Meie 31.07.2025 nr 7.1-2/25/12034-2

Roosilehe kinnistu ehitusloa eelnõu kooskõlastamata jätmine

Olete esitanud Transpordiametile kooskõlastamiseks Pärnu maakonna Pärnu linna Valgeranna küla Roosilehe kinnistule kavandatava elamu (EHR kood 121441959) ja biopuhastisüsteemi (EHR kood 221486289) ehitusloa eelnõu.

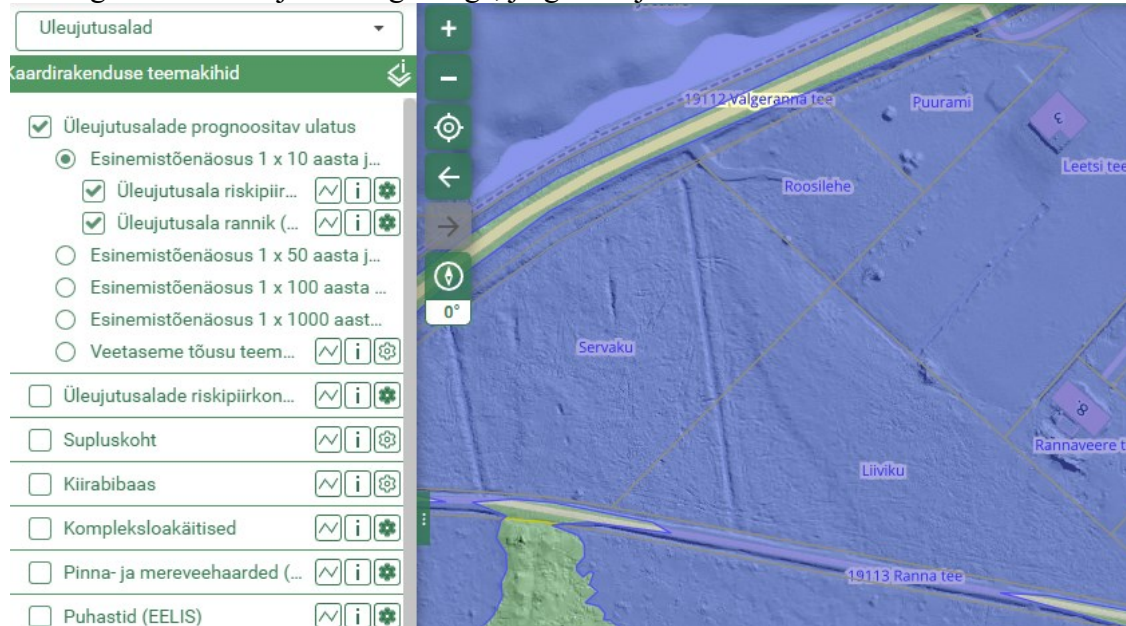
Kinnistu (katastritunnus 15904:003:1064) jääb riigitee nr 19112 Valgeranna tee km 1,295-1,351 kaitsevööndisse. Riigitee kaitsevööndisse kavandatakse kanalisatsioonitrass, drenaažitorustik, toestusmüüritis, imbväljaku kuja.

Ehitusloa aluseks on „Elamu eelprojekt“ (projekteerija Mereno Ehitus OÜ, töö nr EH25007). Projekti koostamise aluseks on Pärnu Linnavalitsuse planeerimisosakonna poolt 13.03.2024 otsusega nr 3-5.4/150 antud projekteerimistingimused. Projekteerimistingimuste menetlusse või projekti koostamisse Transpordiametit eelnevalt kaasatud ei ole.
